Rapport de Diagnostic Accessibilité

**CINEMA DE
L'ALHAMBRA**

DIAGNOSTIC ACCESSIBILITE		
CINEMA DE L'ALHAMBRA Rue Cinema - 13016 MARSEILLE		Bâtiment ERP UPEP 616015 3ème catégorie
Diagnostic réalisé le : 9 Novembre 2012 Par : Alexandre Vautrin

RDC

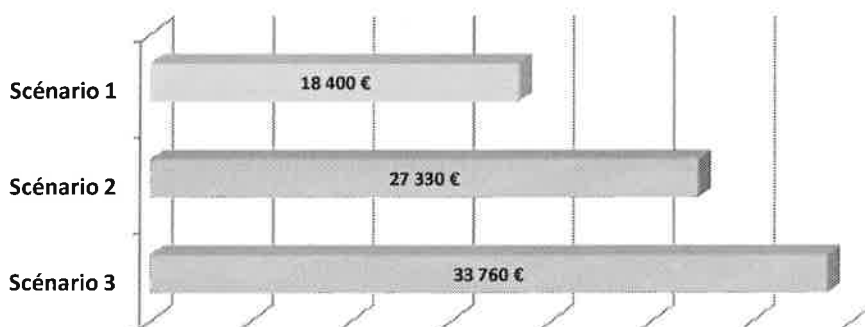
RDC											
Circulations horizontales											
Point examiné	Non-conformité / obstacle à l'accessibilité				Type de handicap concerné			Liste des préconisations		Avis motivé A2CH	
	Photo de l'obstacle	Description de la non-conformité	N°	Impact				Description	N°		Estimatif en € Ht
Voie de 3 marches ou plus		Absence d'une main courante sur 2 côté(s) de l'escalier (de chaque côté, ou d'un seul côté si le passage libre < 1,10 m)	4.14	△	●	●	●	Installer une main courante sur le(s) côté(s)	49	540,00 €	X
Voie de 3 marches ou plus		La voie d'escalier n'est pas doublée par une rampe	4.18	▲	●			Aménager une rampe d'accès adaptée (avec bordure(s) et main courante)	50	5 400,00 €	X
Largeur des portes pour des locaux recevant < 100 personnes		La largeur du vantail d'usage est non-conforme (largeur relevée en m : 0,77 ; nombre de porte(s) : 1)	12.1	○	●			Remplacer la porte existante par une porte disposant d'un vantail d'usage de 0,90 m	51	950,00 €
